Datum předložení změny:		ZL č. 63
Zhotovitel:	Zlínstav a.s.	
Objednatel:	Vysoká škola chemicko-technologická v Praze	
Projektant:	SPS projekt, spol. s r.o.	
TDS:	Gleeds Česká republika a.s.

Projekt zakázkové číslo:	513/18
Stavba:	VŠCHT Praha – Rekonstrukce prostor uvolněných z pronájmu (etapa I) v budově B ul. Zikova – kancelářská část
Objekt:

Název změny:	Část ASŘ II
---------------------	-------------

DATUM	16.11.2021	PRŮJEM	PP35_01
MĚŘITÍ	1 : 50	PP35 - DOPLNĚNÍ SDK PODHLADŮ VŠCHT - PŮDORYS 1.NP - VÝŘEZ

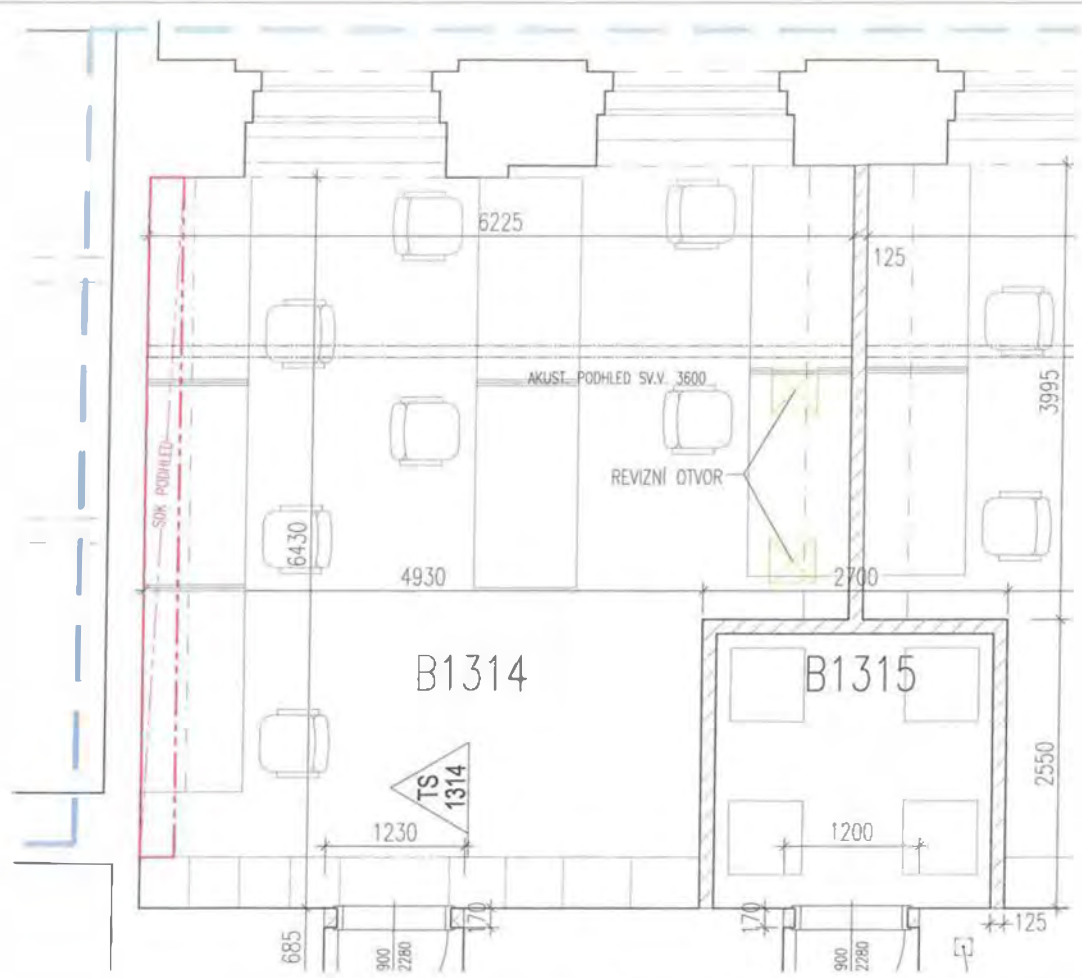
- a) Na základě projektového pokynu PP35 vydaného generálním projektantem stavby došlo k doplnění SDK kcí, které řeší zakrytí instalací v exponovaných místech a současně veškeré nutné provedení servisních přístupů k technologickým zařízením případně v jejich ovládacím prvkům či armaturám. ZL a) je realizován za splnění podmínek § 222 odst. 4 ZZVZ jako nepodstatná změna závazku ze smlouvy.

- a) Dle (PP35) realizace SDK kcí a servisních přístupů
- b) Dle (PP36) realizace nové skladby pro čistící rohože
- c) Dle (PP28c) realizace parapetu v místnosti respíria a provedení úklidu v Kloknerově ústavu
- d) Provedení přesunu schodišťových stupňů dle nového zadání
- e) Provedení doplňujících konstrukcí pro umístění koncových prvků EPS a řádný servisní přístup
- f) Nепrováděné stavební práce

Datum	19.11.2021	Město C
Výkres	PP36 - POKLAD V PROHLUBNÍCH PRO ČISTICI ROHOŽE 1NP - VSTUP ŠOLÍNOVA	PP36_01
Měřítko	1 : 50

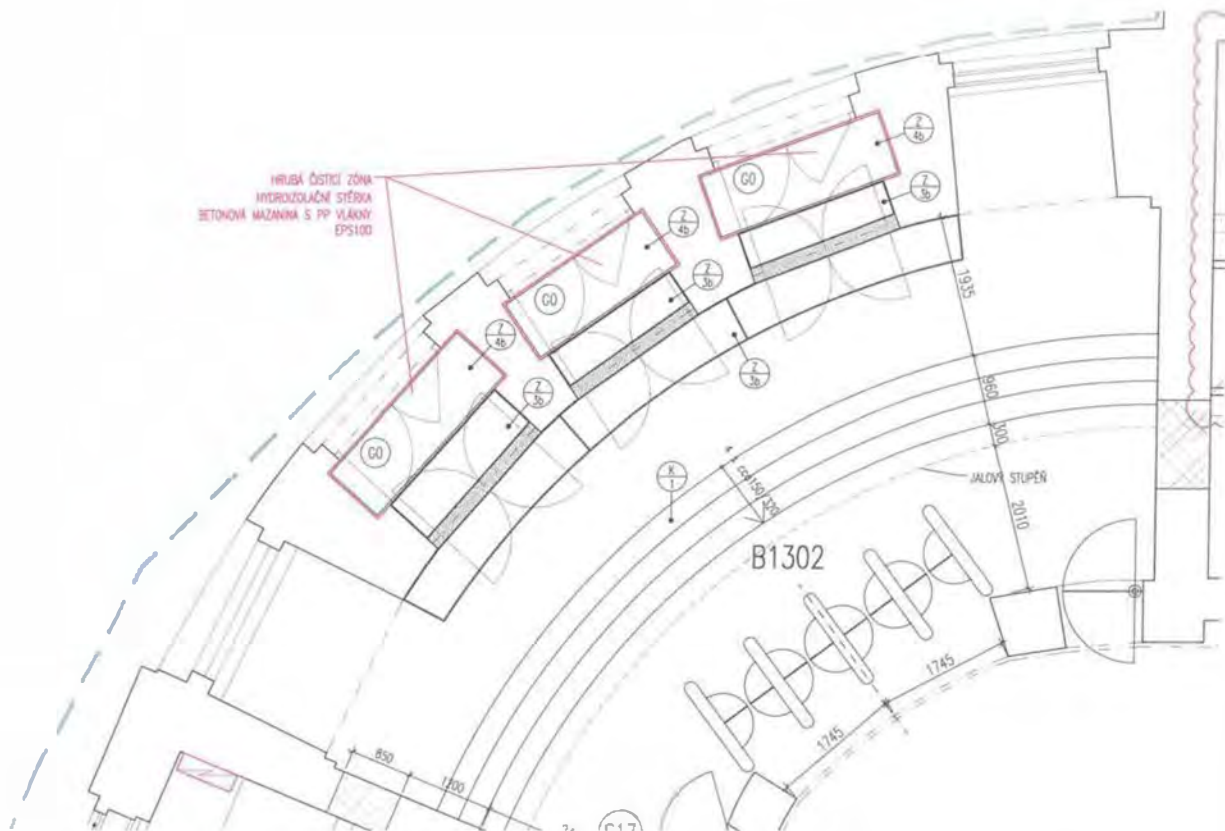
- b) Na základě projektového pokynu PP36 vydaného generálním projektantem stavby je doplněna skladba ve vstupech z ulice Šolínova a Zikova pro čistící rohože. ZL b) je realizován za splnění podmínek § 222 odst. 4 ZZVZ jako nepodstatná změna závazku ze smlouvy.

POPIS ZMĚNY: Pro čističi rohože ve vstupních zářivých budi v přípravených prohlubních provedena takto skladba
 - hydroizolační stěrka vyčaluněná po obvodě s horní hranou prohlubně
 - betonová mazanina vyčaluněná PP vlnitý, s fiberným povrchem v úrovni -0,038 opráti úroveň čisté podlahy, s cca 75mm (minimálně 60mm, upřesnění dle hloubky prohlubně)
 - desky EPS 100S s 100mm (upřesnění dle hloubky prohlubně, aby tl. mazaniny byla minimálně 60mm)
 stávající betonový strop

DATE	18.11.2021	PP36 - PODKLAD V PROHLAVENÍCH PRO ČISTIČI ROHOŽE	FILED T.
VERZIE	1 / 01	1NP - VSTUP SOLNOMA	PP36_01

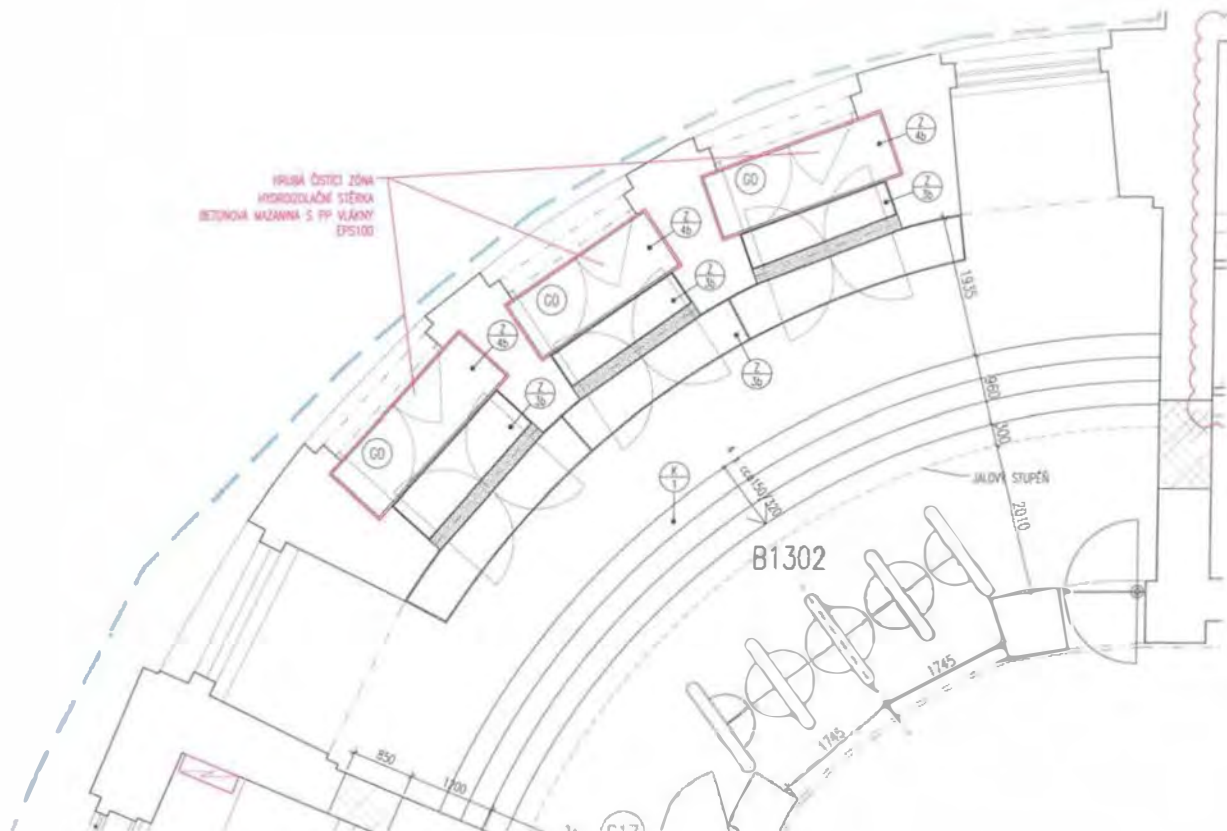
POPIS ZMĚNY: Pro čistící rohože ve vstupních zádveřích bude v připravených prohlubních provedena tato skladba :
 - hydroizolační stěrka vytažena po obvodě k horní hraně prohlubně
 - betonová mazanina vyztužená PP vlákny, s hlazeným povrchem v úrovni -0,035 oproti úrovni čisté podlahy, tl.cca 75mm (minimálně 60mm, upřesnit dle hloubky prohlubně)
 - desky EPS 100S tl.100mm (upřesnit dle hloubky prohlubně, aby tl.mazaniny byla minimálně 60mm)
 - stávající betonový strop

DATAUM	16.1.2022	PP28c - DOPLNĚNÁ PŘÍZDÍVKA SOKLU V RESPIRIU VŠCHT - RESPIRIUM VE 2.NP - VÝŘEZ	PŘÍLOHA C
VEŠETKO	1/20		PP28c

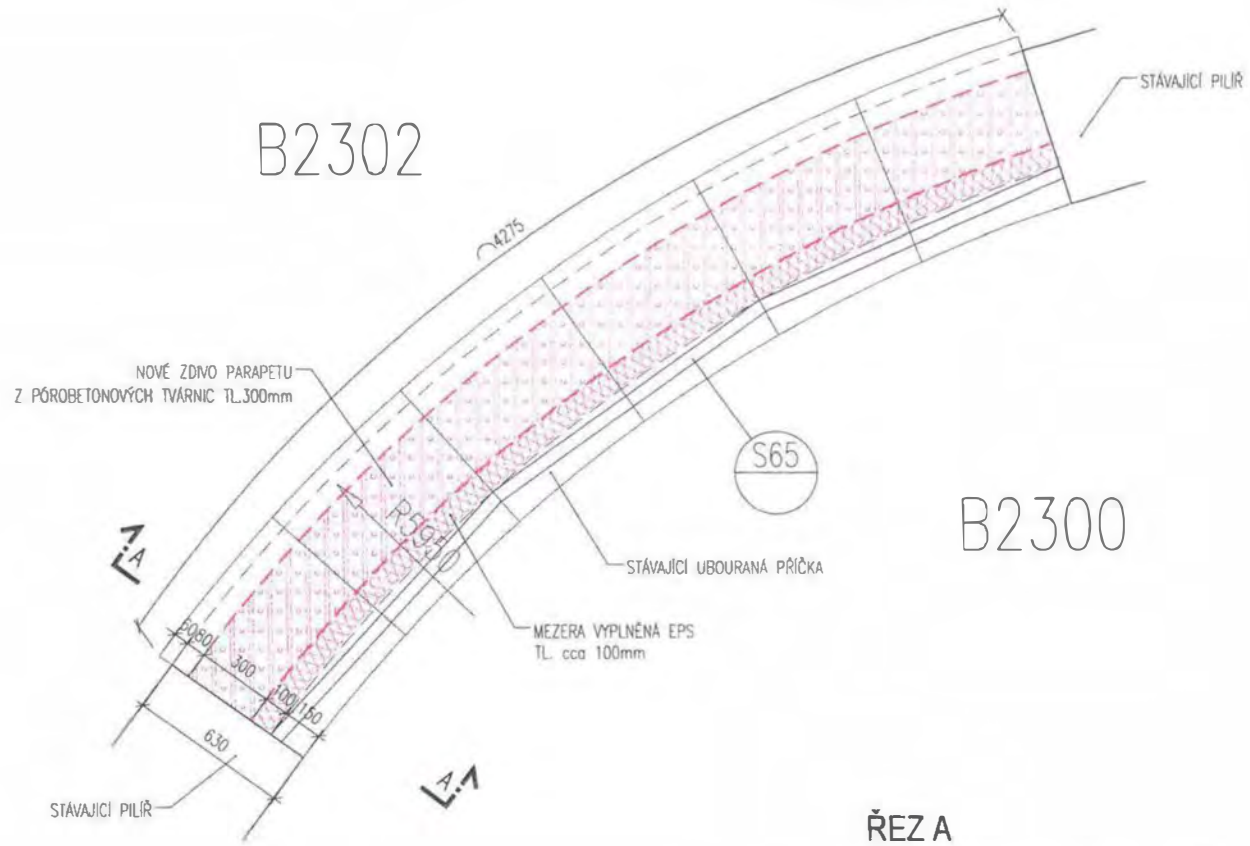
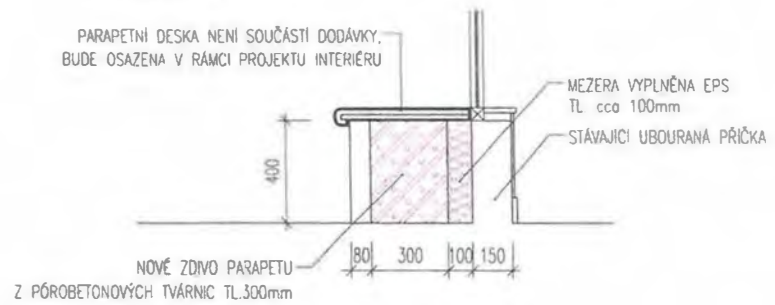
- c) Do PD byla doplněna plocha pro úklid prostor Kloknerova ústavu, kde stavba musela provádět hrubé stavební práce spojené s výměnou technologických vedení ZTI a ÚT. Na základě projektové pokynu PP28c dochází k doplnění parapetu v místnosti respíria. ZL c) je realizován za splnění podmínek § 222 odst. 4 ZZVZ jako nepodstatná změna závazku ze smlouvy.
